04.12.2019

## Detaljreguleringsplan for FV. 245 - Fosse -Moldekleiv, med oppgradering av Fossekrysset

### BEGRENSA HØYRING:

### Plankart 1

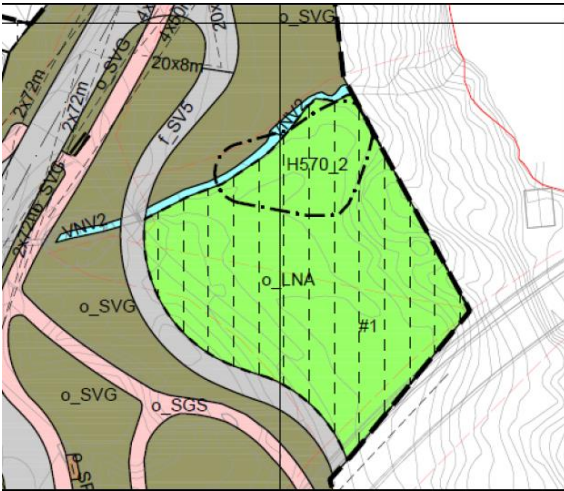
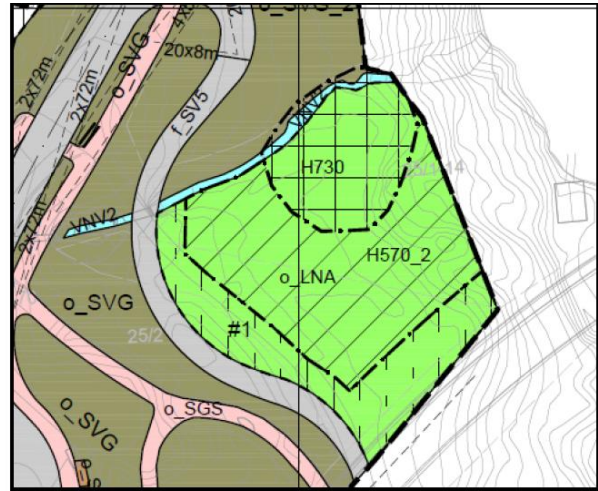
Område vist som o\_LNA, avsett til anlegg- og riggområde på g.nr./b.nr. 25/1-14 kan ikkje kombinerast med bandlegging etter kulturminnelova eller med ei omsynssone for bevaring av kulturmiljø. I planforslag på 1. gongs høyring var freda lokalitet ikkje koda rett, med H730. Hordaland fylkeskommune varsla at dei vurderte å fremje motsegn i høve kulturminne av vesentleg regional og nasjonal verdi.

Nytt plankart er oppdatert for å etterkoma hovudpunkt i fylkeskommunens merknad for dette plankartet. Sosi-kode H730 ligg no over heile det automatisk freda kulturminnet, samt er det lagt ei ytterlegare 5 meter tilhøyrande sikringssone. Utanfor det freda kulturminnet med sikringssone, ønskte fylkeskommunen også ein omsynssone, koda H570 (omsynssone for kulturmiljø). Den er også lagt inn.

Det er ikkje lagt inn omsynssone heilt til bru, eller på nordsida av vassdrag. Dette fordi det er trong for tilgang til arealet nær bru for m.a vedlikehald, utan å måtte søkje til kulturminnemynde for alle tiltak her. På nordsida av vassdraget har kommunen eit septiktankanlegg, som på same måte må vera tilgjengeleg for drift og vedlikehald utan å først må søkje til kulturminnemynde om det.

### Plankart 2 og 3

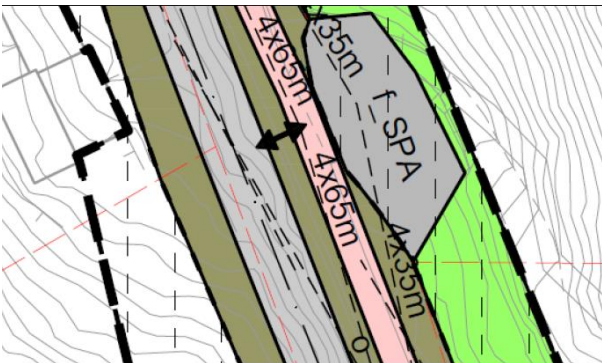
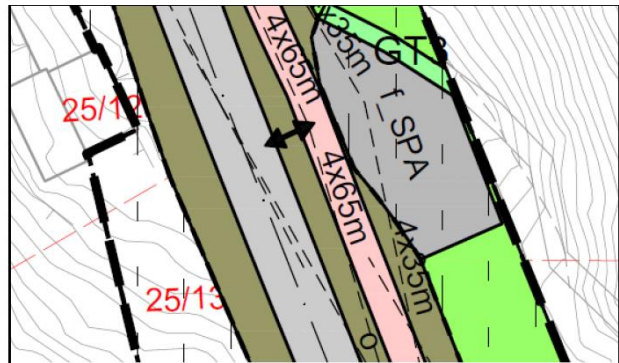
Areal regulert med formål parkering, felles (f\_SPA) på g.nr./b.nr. 25/79 er justert for å gi plass til GT3, ein sti til naust på 25/125. Dette er gjort med bakgrunn i merknad frå grunneigar på 25/125 og 25/79.

### Plankart 3 og 4

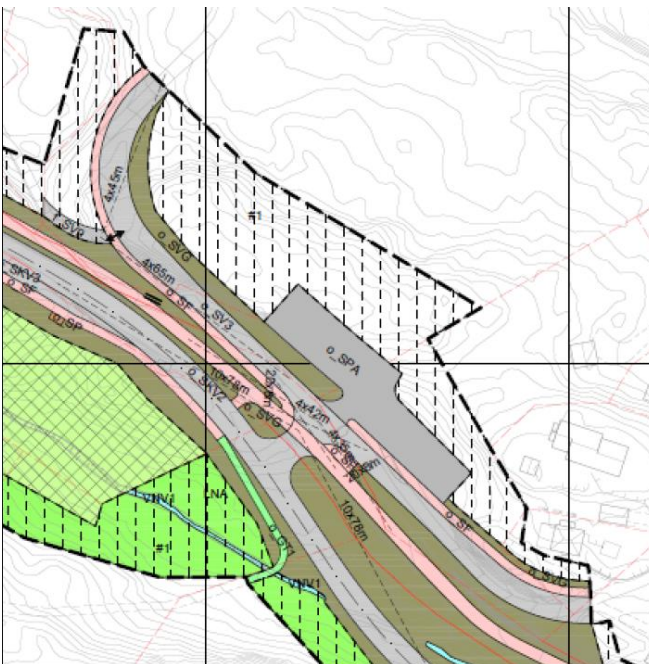
Privatveg f\_SV7 er flytta vekk frå SEFRAK-registrert løe, slik at ein har moglegheit til å bevege seg rundt, samt drive vedlikehald på bygning utan å måtte nytta veg f\_SV7. Etter ynskje frå fylkeskommune, er begge husa frå «Storaløa» trekt ut av anlegg- og riggområde. Heile området mellom dei to driftsbygningane er også tatt ut av planen.

### Plankart 4 og 5

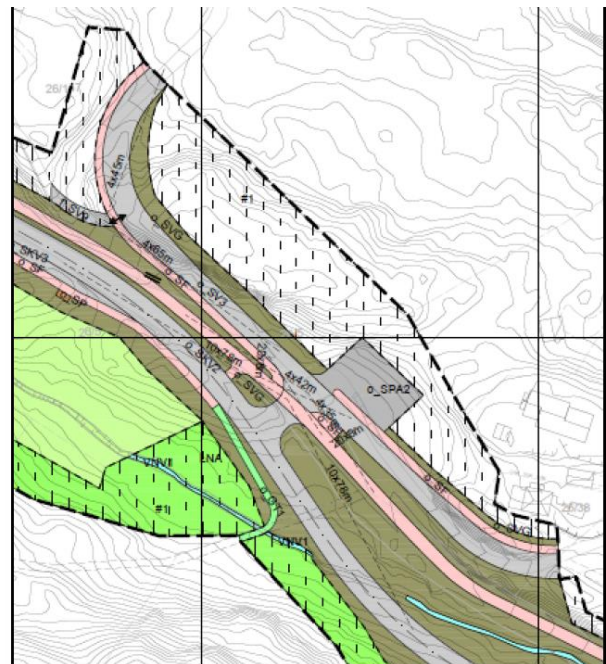
Formål til parkeringsareal for turgåarar er kraftig innskrenka etter ynskje både frå grunneigarar i området, og fylkeskommune. Føresegnsområde over landbruksformål er fjerna i plankart. Rett til å leggja bekk i røyv er sikra i føresegn for Landsbruksformål (LL).

### Plankart 5

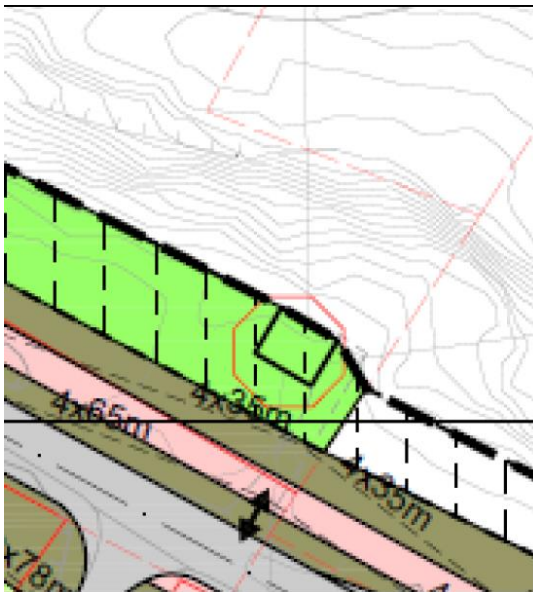
Planområdet er auka noko for å tilpasse plan mot sti i tilstøytane naboplan for Midsundet. Ein har også lagt inn illustrasjonssymbol for sti i planen.

### Plankart 5

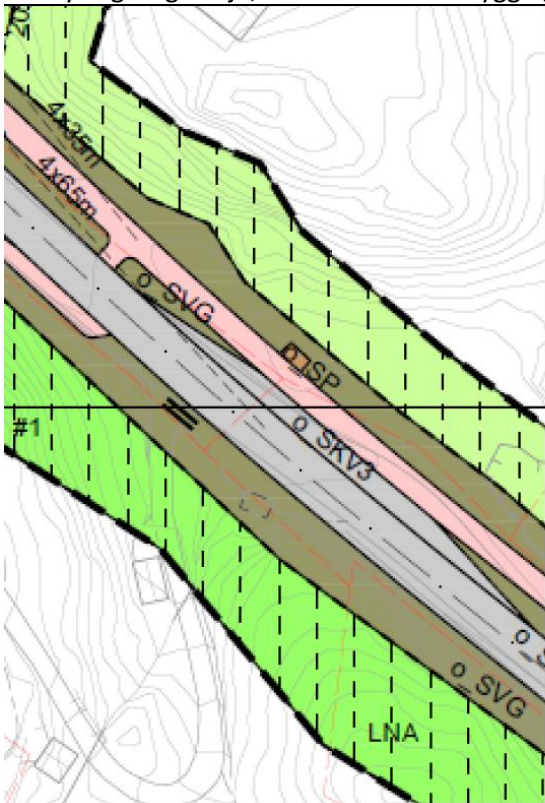
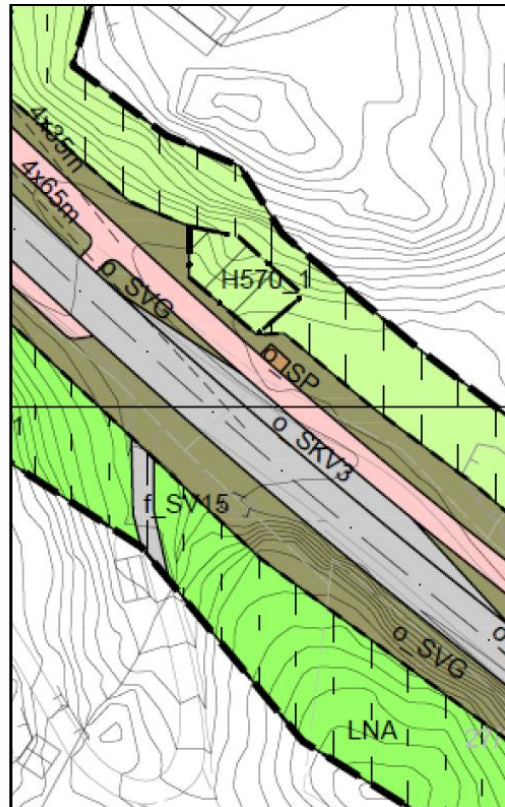
Ein potetkjellar på gnr., bnr 27/25 har fått omsynssone, H570. Ein har trudd at denne låg utanfor plan, men merknad frå fylkeskommunen har gjort ein merksam på at den ligg nærare veganlegg enn opphavelag tenkt. Avkøyrsløse til g.nr./b.nr. 27/87 er opna att etter innspel frå grunneigar. Stenging her vil krevja innløysing av garasje, samt fare for ombygging av bustadhus for å sikra tilkomst
